Abwägung zur Öffentlichkeitsbeteiligung und Beteiligung der Behörden und sonstigen Träger öffentlicher Belange

Vorhabenbezogener Bebauungsplan „Gideon-Bacher-Str. 3 – 5“, Ulm

Vorhabenbezogener Bebauungsplan "Gideon-Bacher-Straße 3-5", Ulm

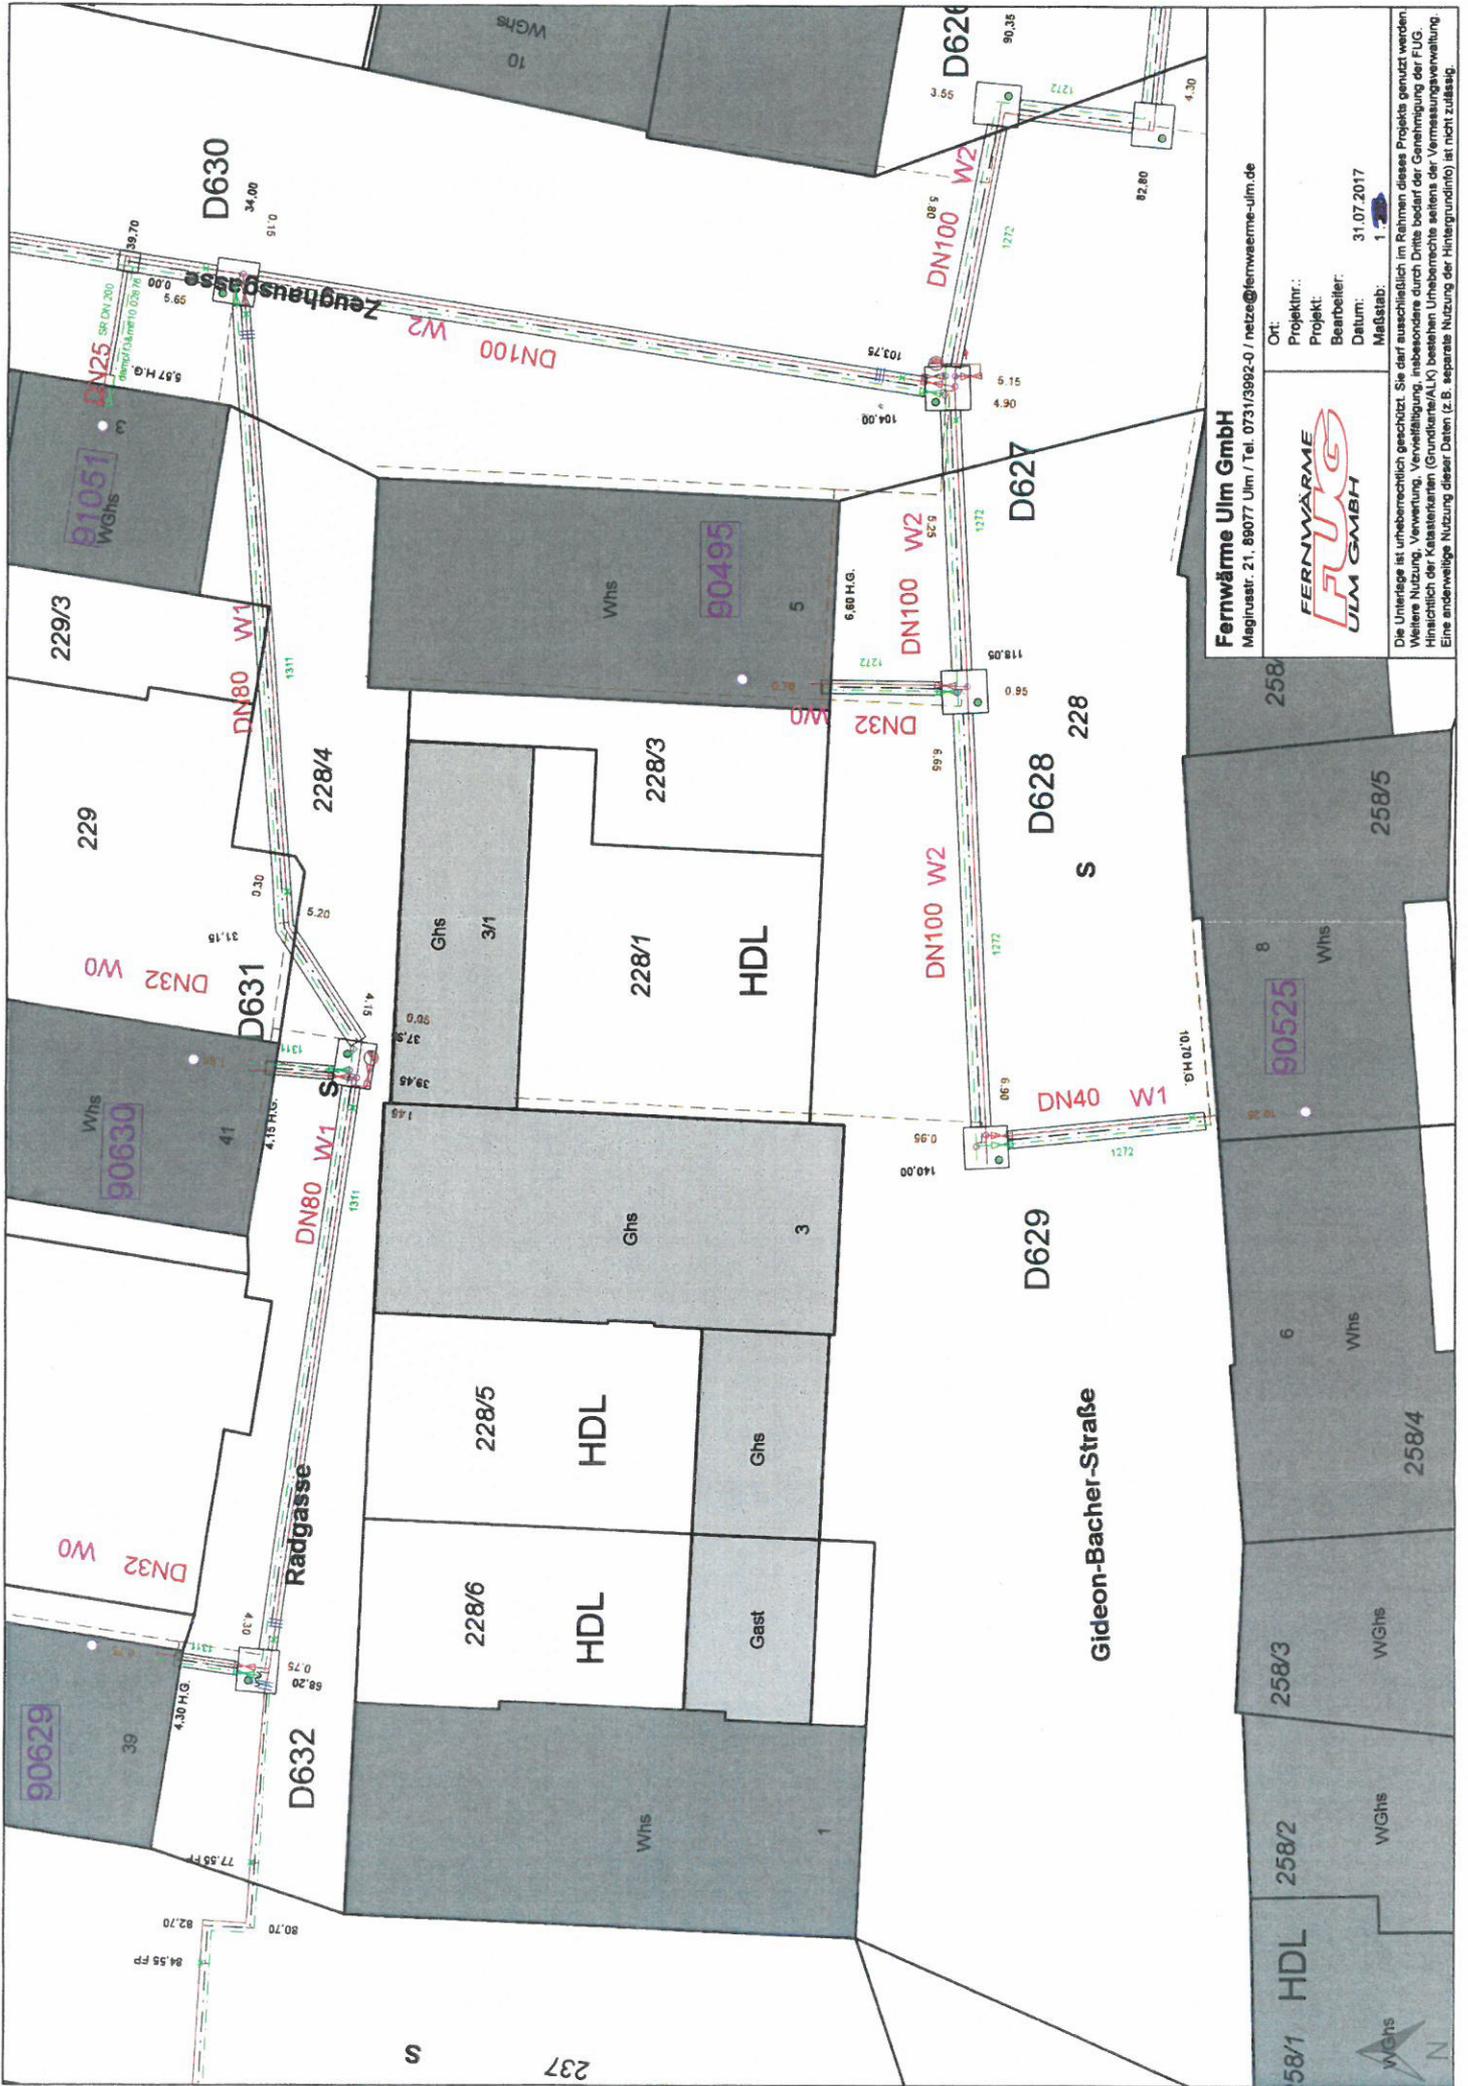
Das bestehende Wohnhaus ist an das Fernwärmenetz der FUG angeschlossen, deshalb sollten wir frühzeitig vor Beginn der Abbrucharbeiten informiert werden, da der bestehende Hausanschluss zurückgebaut werden muss.

Die Lage der bestehenden Leitungen ist aus dem beigegeführten Lageplan 1:250 ersichtlich.

Anlage
Bestandsplan Strom, Erdgas, Trinkwasser

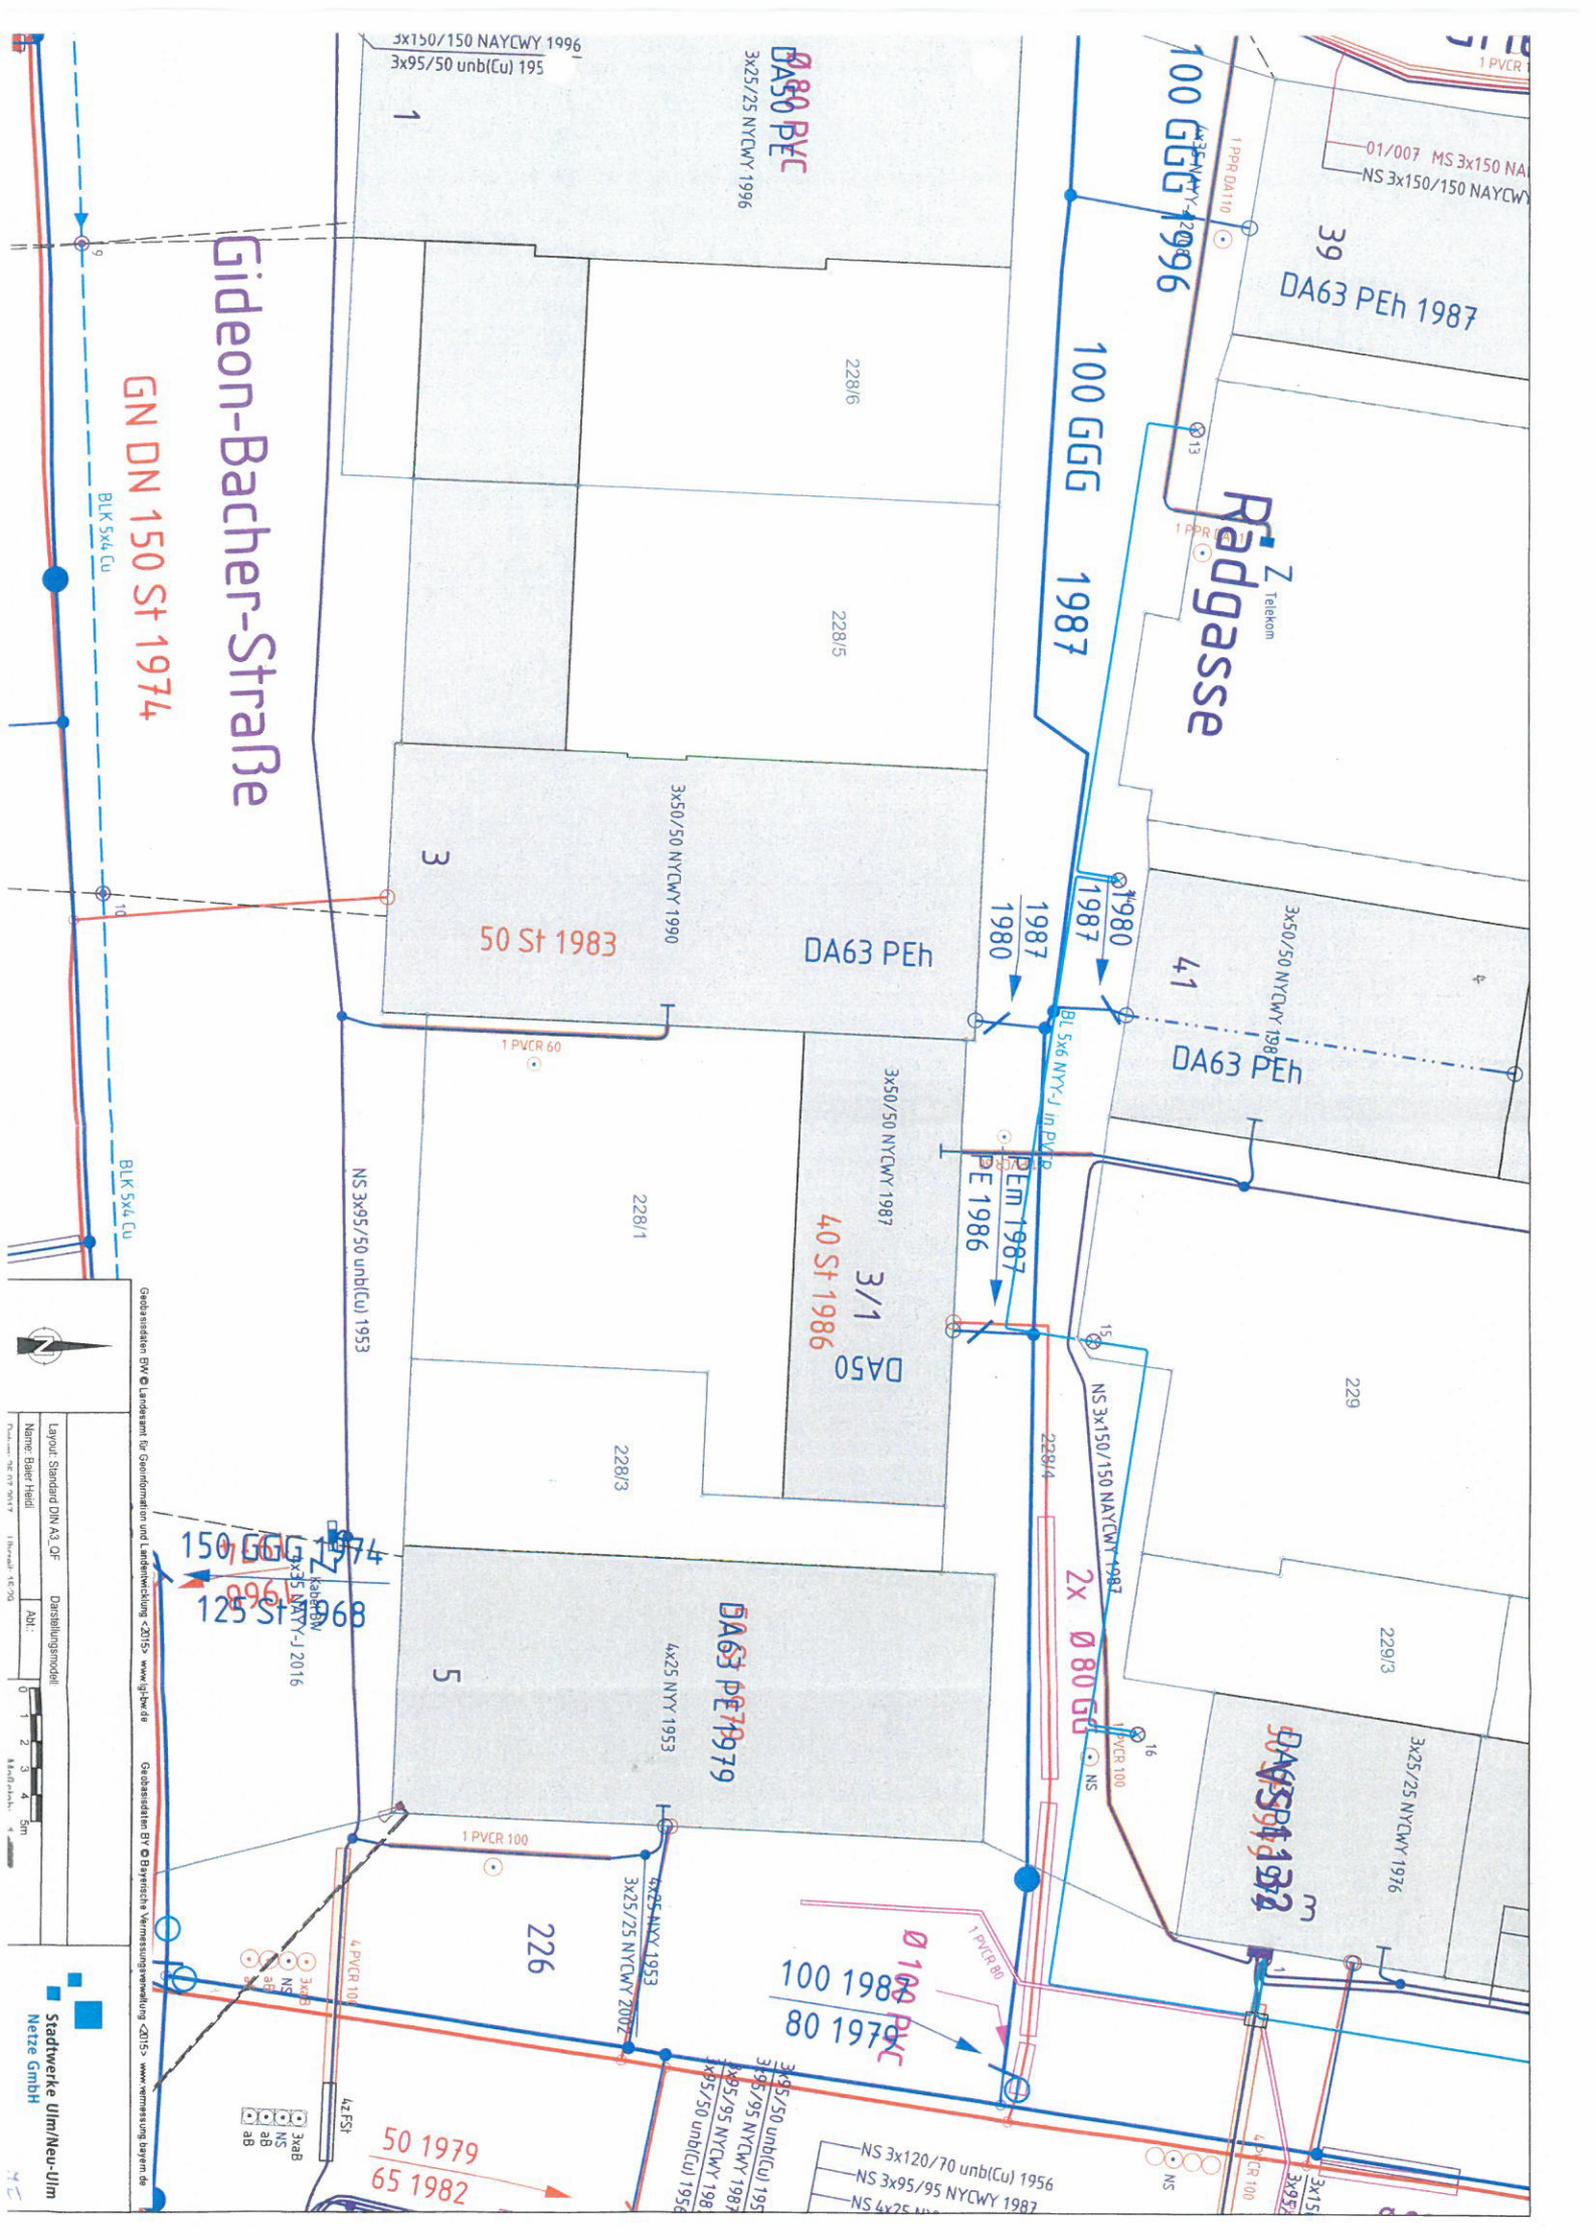
Die Strom-, Gas- und Trinkwassernetzanschlüsse der zum Abbruch vorgesehenen Gebäude müssen rechtzeitig vor Abbruchbeginn von den Stadtwerken Ulm/Neu-Ulm Netze zu Lasten des Bauherrn getrennt werden.

Des Weiteren muss am Haus 5 eine Änderung der Aufhängung der Straßenbeleuchtung erfolgen.
